Z.271.07.2022

WYJAŚNIENIA TREŚCI SPECYFIKACJI WARUNKÓW ZAMÓWIENIA

Dotyczy postępowania pn.: „Budowa boiska do piłki plażowej przy Zespole Szkół w Chrostkowie”.

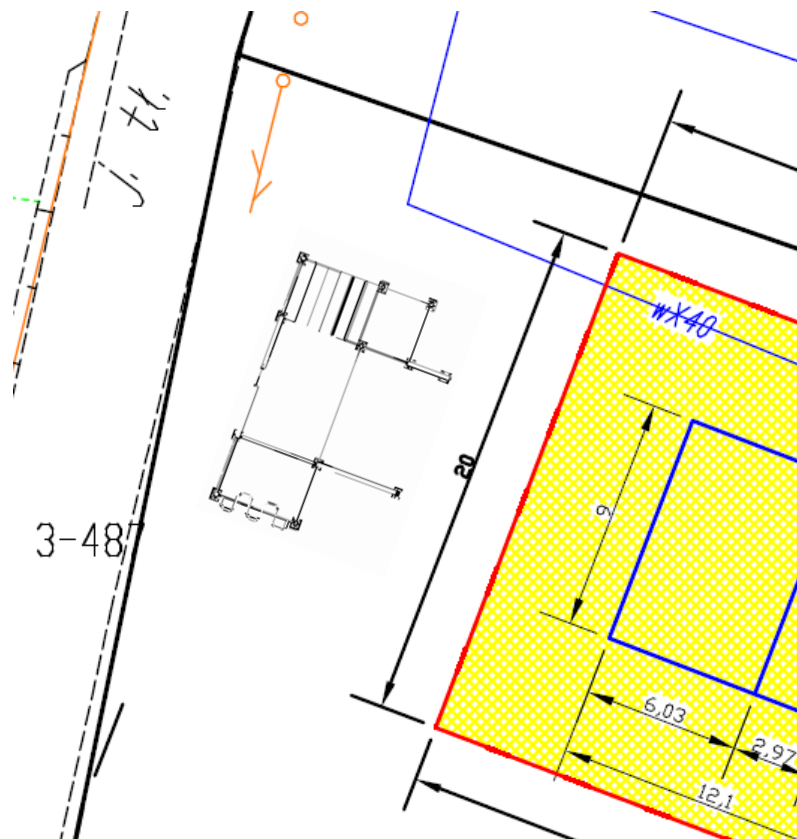
Projekt zakłada montaż urządzenia do ćwiczeń sprawnościowych (zestawu drążków). Proszę o wskazanie w którym miejscu ma się on znajdować, gdyż na mapkach nie jest zaznaczony. Czy w miejscu montażu tego urządzenia jest przygotowana nawierzchnia bezpieczna zgodnie z wymaganiami od Producenta? Czy należy przyjąć do wyceny przygotowanie takiego podłoża?

Montaż urządzenia do ćwiczeń bezpośrednio na gruncie trawiastym, bez dodatkowych nawierzchni. Orientacyjne miejsce montażu zestawu sprawnościowego:

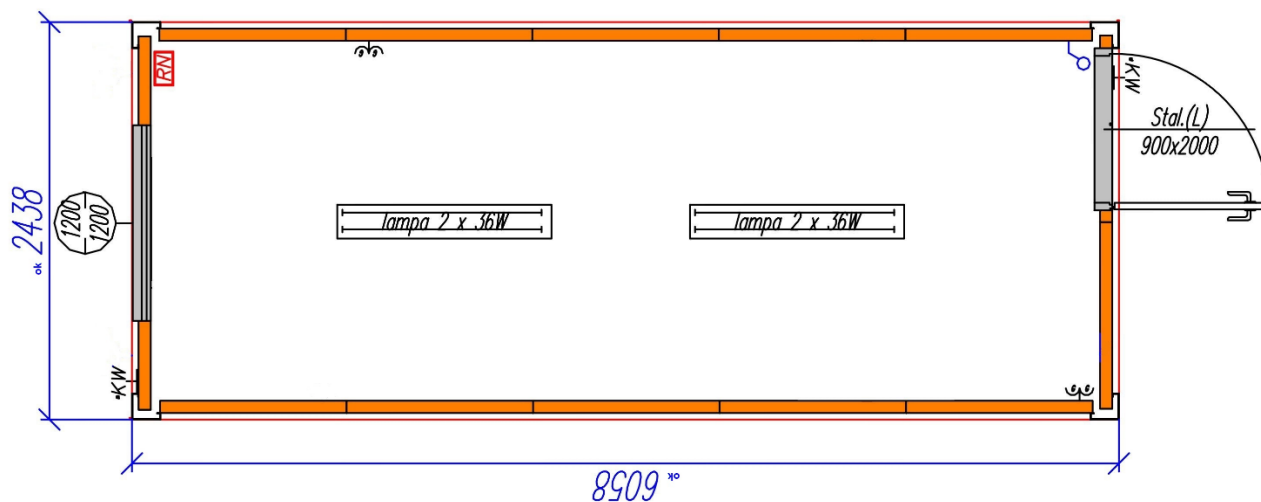
Projekt zakłada zakup oraz montaż kontenera. Jakie wymagania ma spełniać kontener, gdyż w dokumentacji są tylko zdjęcia podglądowe.

- Jakie wymiary ma posiadać ten kontener?
- W jakim kolorze ma być wykonany?
- Jakie przyjąć grubości płyt warstwowych dla ścian i podłogi?
- Ile przyjąć okien w kontenerze i w jakich wymiarach i czy mają się jakoś otwierać i kolorystyka profili okien.
- Jakie przyjąć drzwi kontenera? Czy mają być one oszklone czy w całości pełne? W jakim kolorze?
- Czy w tym kontenerze ma być wykonana instalacja oświetleniowa lub gniazda sieciowe?

Specyfikacja kontenera wg. załączonych zdjęć w projekcie budowlanym, parametry minimalne:

Opis techniczny	
Wymiary zewnętrzne segmentu (mm)	
Długość	6058
Szerokość	2438
Wysokość	2830
Kolorystyka	
Konstrukcja	RAL 9002
Ściany zewnętrzne	RAL 9002
Wnętrze kontenera	RAL 9002 (biały)
Drzwi zewnętrzne	RAL 7035 (szare)
Profile okienne	RAL 9002 (biały)
Zabezpieczenie antykorozyjne	Konstrukcja jest piaskowana a następnie malowana natryskowo farbą podkładową oraz dwukrotnie farbą nawierzchniową
Konstrukcja	Profile zimnogięte 2-3 mm Kształtowniki zamknięte 2-3 mm
Stropodach	Blacha trapezowa 1,5 mm spawana do konstrukcji po obwodzie kontenera. Ociekanie wody na przyległy teren wokół kontenera. Wełna mineralna sztywna #100 Płyta warstwowa - rdzeń styropianowy #50
Ściany zewnętrzne	Płyta warstwowa Blacha lakierowana z przetłoczeniami Rdzeń styropianowy #100 mm Blacha lakierowana płaska
Podłoga	Nośność 250 kg/m ² . Warstwy następująco od góry: Listwa przypodłogowa wykonana z obróbki z blachy płaskiej lakierowanej Wykładzina PCV szara, klejona

Płyta OSB 25 mm	
	Folia polietylenowa 0,2 mm	
	Wełna mineralna 150 mm	
	Blacha niskofałdowa ocynkowana 0,5 mm	
Wyposażenie		
Drzwi zewnętrzne		
Szer. 900 x wys. 2000	Zewnętrzne, jednoskrzydłowe, stalowe, TYP Padilla, wkładka patentowa, 3 klucze	1szt.
Okna	PCV z szybami zespolonymi 1200 x 1200 mm	1szt.
Instalacja elektryczna 230V	Podtynkowa, ułożona w ochronnych rurach typu „peszel”	
Instalacja oświetleniowa	Przewody YDY 3*1,5 mm	
Wyposażenie elektryczne oświetleniowe	Lampy hermetyczne – 2 x 36W	2 szt.
Instalacja elektryczna	Przewody YDY 3*2,5 mm, gniazdo 230V	
Zasilanie	Puszka zewnętrzna Podłączenie zewnętrzne po stronie Zamawiającego	
Wentylacja	Grawitacyjna, kratki nawiewno – wywiewne,
